IMPIANTO INTEGRATO AGRIVOLTAICO

PROGETTO DEFINITIVO IMPIANTO AGRIVOLTAICO

Risposta alla Richiesta di Integrazioni della
Commissione Tecnica PNRR-PNIEC –
Ministero della Transizione Ecologica

2748_4469_AS_INT_R01_Rev0_Risposta Integrazioni

Figura 2.2: Impianto in progetto (in rosso) e impianti fotovoltaici/eolici presenti nell'area oggetto di studio - Elaborazione Montana S.p.A.

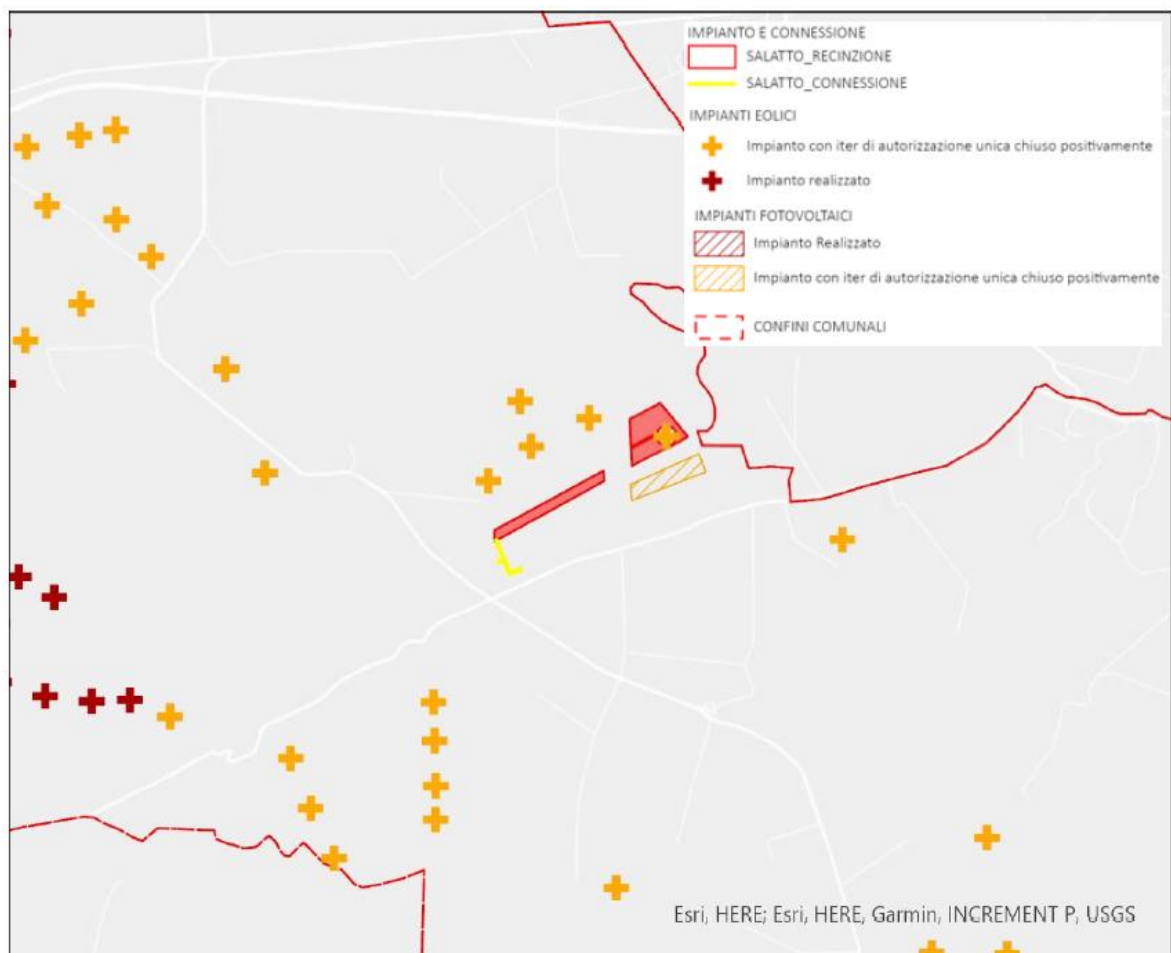
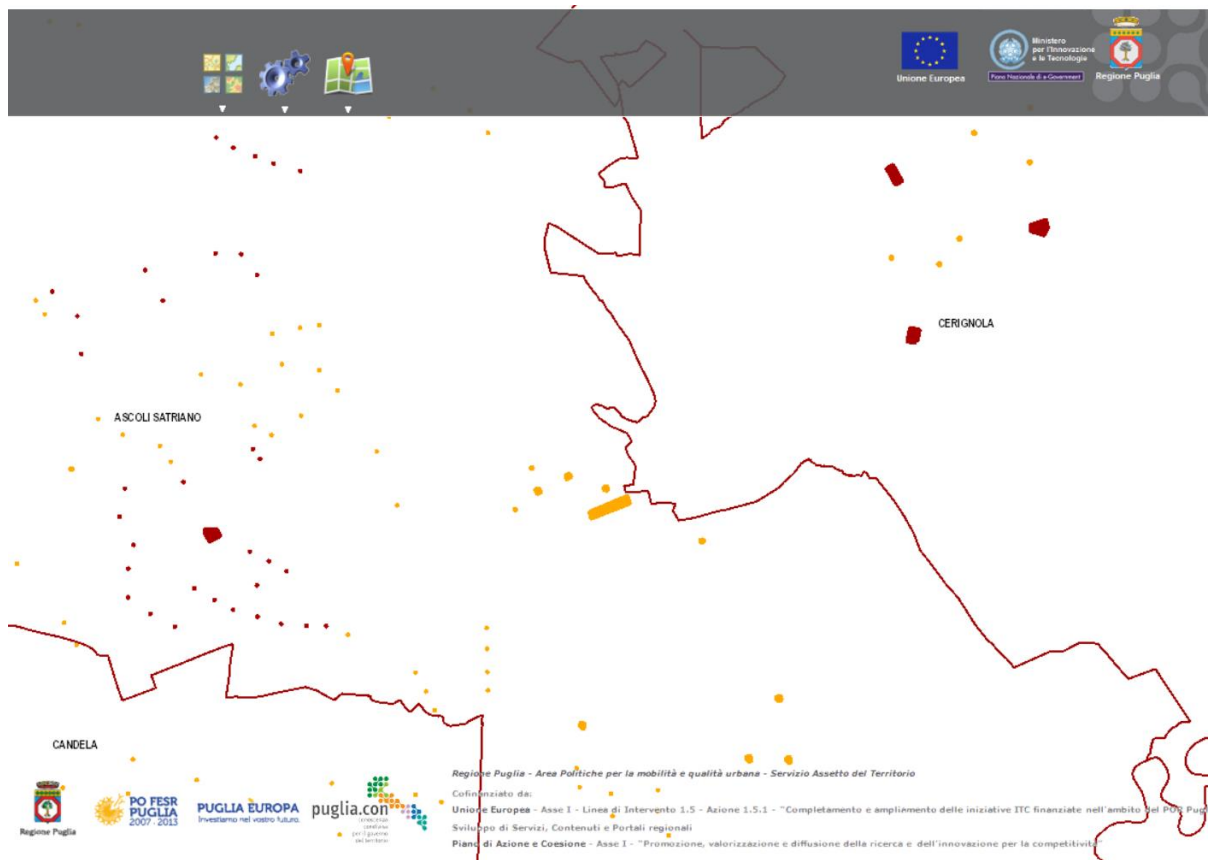
Richiesta: *Fornire un documento integrativo che approfondisca, gli impatti cumulativi del progetto con altri progetti realizzati, progetti provvisti di titolo di compatibilità ambientale e progetti per i quali i lavori di realizzazione siano già iniziati (Regione Puglia – Det. Dir. Servizio Ecologia 6 giugno 2014), ed anche le relazioni e gli impatti cumulativi con i progetti 7645 (ASC03, proponente LT01 srl), 7714 (proponente LT02 srl) che insistono su aree prossime a quella del presente progetto.*

La Figura 2.2 inquadra l’impianto fotovoltaico in progetto rispetto alle installazioni attualmente realizzate, cantierizzate e sottoposte a iter autorizzativo concluso positivamente in base a quanto riportato all’anagrafe FER georeferenziato disponibile sul SIT Puglia come richiesto dall’Atto Dirigenziale n. 162 del 6 giugno 2014.

Si riporta in seguito l'immagine tratta dal sito sit.puglia portale georeferenziato FER DGR2122 aggiornata al 06/04/2022 che non evidenzia la presenza di ulteriori impianti realizzati, cantierizzati o con valutazione ambientale chiusa positivamente rispetto a quanto già analizzato all'interno dello Studio di Impatto Ambientale (Paragrafo 2.4).

Figura 6.6: Mappa di Intervisibilità Teorica Relazionata ai tracciati viari all'intero dell'Area Buffer

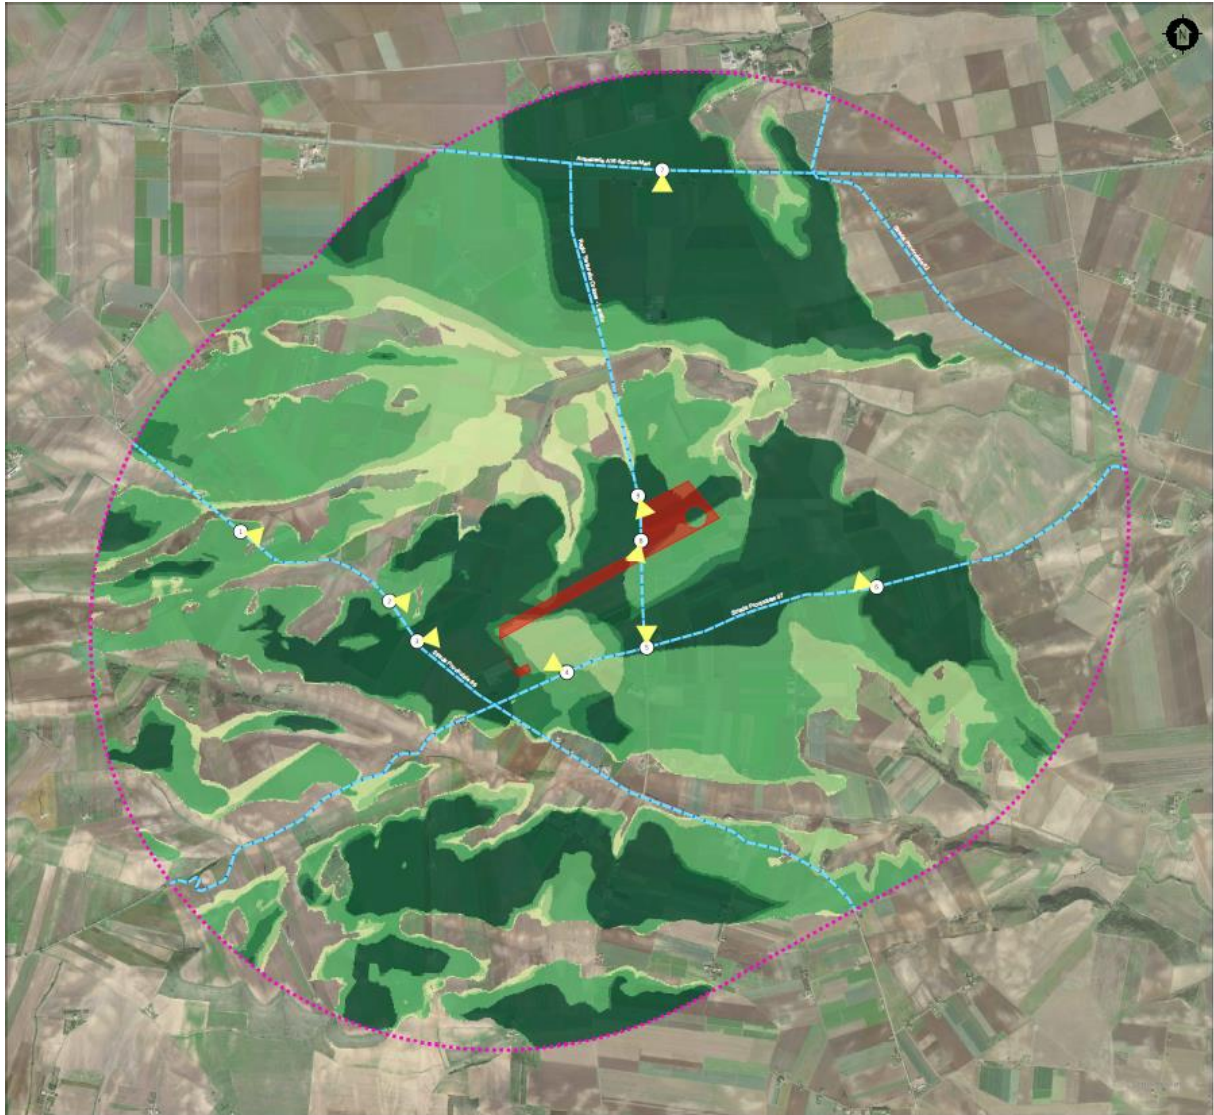
Richiesta: dovranno essere elaborate fotosimulazioni dell'impianto da punti di osservazione lungo gli itinerari che attraversano la zona di visibilità teorica al fine di stimare il cumulo derivante dalla contemporanea percezione dell'impianto oggetto di valutazione con gli altri impianti del dominio. I punti di osservazione scelti lungo gli itinerari dovranno essere più numerosi lungo i tracciati viari in rilevato, che presentano un maggior grado di criticità generate dal più ampio campo visivo.

Si evidenzia che all'interno dell'Area di intervisibilità Teorica dell'impianto non si evidenziano tracciati in rilevato, ad esclusione di alcuni cavalcavia localizzati principalmente a Nord che definiscono gli attraversamenti delle strade Vicinali e Provinciali dell'Autostrada A16.

Per meglio comprendere da quali tracciati l'impianto risulti più visibile è stata sviluppata una "Mappa di intervisibilità Teorica", analizzata all'interno di un'Area Buffer di 3 Km, sulla base del DTM con risoluzione 10 metri disponibile sul portale <https://tinality.pi.ingv.it/>.

Per il calcolo dell'intervisibilità, la recinzione dell'impianto è stata discretizzata definendo 5 punti che rappresentano l'andamento planimetrico del Sito. Ai punti individuati sono stati applicati i seguenti criteri:

- OFFSETA = 4,76 m, rappresentante l'altezza massima delle strutture dell'impianto fotovoltaico;
- OFFSETB = 1,70 m, rappresentante l'altezza media dello spettatore.

Si evidenzia che l'intervisibilità individuata non tiene conto della vegetazione e di altri eventuali ostacoli visivi diversi dalla Morfologia del Territorio. Il risultato è una mappa di intervisibilità Teorica estremamente cautelativa. Se ne riporta di seguito uno Stralcio cartografico.

Come evidenziato dall'immagine soprariportata si evidenzia che le fotosimulazioni lungo i tracciati viari sono state sviluppate nei punti di maggiore Visibilità Teorica dell'impianto. Dalla Strada Provinciale 82 (localizzata a Nord – Est) del Sito non sono state prodotte fotosimulazioni in quanto localizzata all'esterno delle classi di visibilità teorica, pertanto l'impianto non risulta visibile dalla Strada Provinciale 82.
